## Detaljplan för del av fastigheten Klubben 3:1 inom Yttersjö i Umeå kommun, Västerbottens län

Ett förslag till detaljplan för fastigheten Klubben 3:1 har upprättats av Umeå kommun, Detaljplanering under december 2020. Syftet med planen är att skapa planmässiga förutsättningar för bostäder och skola.

Planen handläggs med s.k. utökat planförfarande och har varit föremål för samråd under tiden **2020-12-02 – 2021-01-08**. Sakägare, statliga och kommunala instanser, föreningar m.fl. har getts möjlighet att lämna synpunkter på förslaget. Följande skriftliga synpunkter har inkommit under samrådet:

Figur 4. Indelning av föreslagna fastigheter lämplighet för exploatering baserad på bedömd påverkan på Lomtjärnmyran.

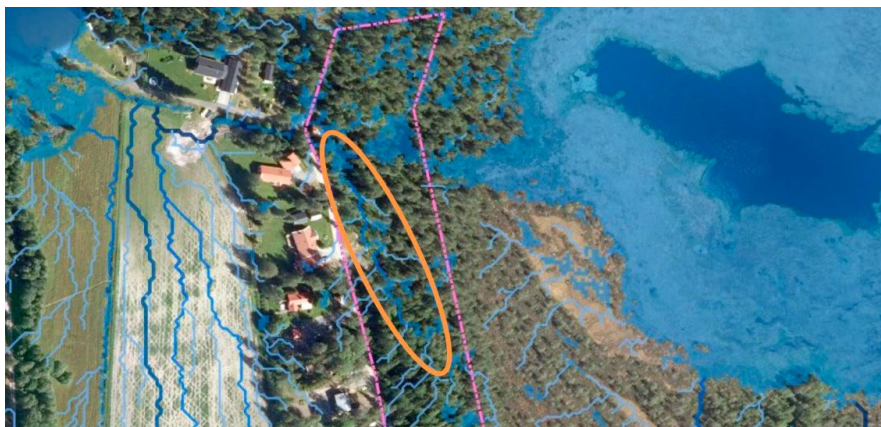
Jag har som förslag en ny infart med ny asfalterad yta för soptunnor.

\* Ny infart till området som är tillräckligt bred för in och utfart av bilar samtidigt, samt är i plan med väg 512 Gräsmyrvägen, se skiss röda prickar. Exakt placering får utredas.

Fördelar: Befintlig utfart är inte tillräckligt bred för in och utfart av bilar samtidigt, samt tveksamt att lutning ner mot väg 512 Gräsmyrvägen är regelmässigt rätt utfört, för mycket lutning. Bilar glider ut i väg 512 vid halt väglag. Minskad trafik för tomt 3:14 och 3:15. Kanske en framtida busshållplats kan planeras in. Det är mer än 60 hushåll i det här området.

\* Befintlig plats för soptunnor flyttas till nya infarten. Exakt placering får utredas.

Fördelar: Minst störande, att ha flertalet soptunnor nära sin tomt uppskattas inte. När befintligt område byggdes glömdes sophantering bort av

kommun och byggherre, för allas trevnad bör sophantering och placering tänkas igenom denna gång. Enklare med sophämtningen för sopbilen.

Har en fråga hur tomt 35 kan vara definierad som mindre lämplig när den borde vara definierad som olämplig med de vattenmängder som behöver rinna ner till bjännsjön.

Har en fråga om att ansluta kommunalt avlopp till tomt 3:11, rött inringat. Blir det projekterat att befintliga tomter nu med enskilt avlopp kommer kunna ha möjligheten att ansluta sig till kommunalt avlopp.

*Se tidigare kommentar angående trafiksituationen.*

*Gällande sophantering har frågan utretts ytterligare inför granskningen och bedömningen är att sophanteringen för planområdets norra del kan ske i likhet med dagens situation.*

*Tomt 35 bedöms som mindre lämplig med hänsyn till vad som framkommit i den geohydrologiska utredningen. Inför granskningen revideras byggrätten för tomten för att undvika påverkan på utloppet från Lomtjärnen.*

*Frågan om vatten och avlopp har utretts ytterligare inför granskningen och en VA-utredningen har tagits fram. Nya ledningar kommer att förläggas inom naturmarken i norra delen och i södra delen inom gatuområdet och naturmark. I planområdets norra del kommer en pumpstation att behöva anordnas. Utredningen har tagit hänsyn till befintliga fastigheter kan komma att ansluta till VA-nätet i framtiden.*
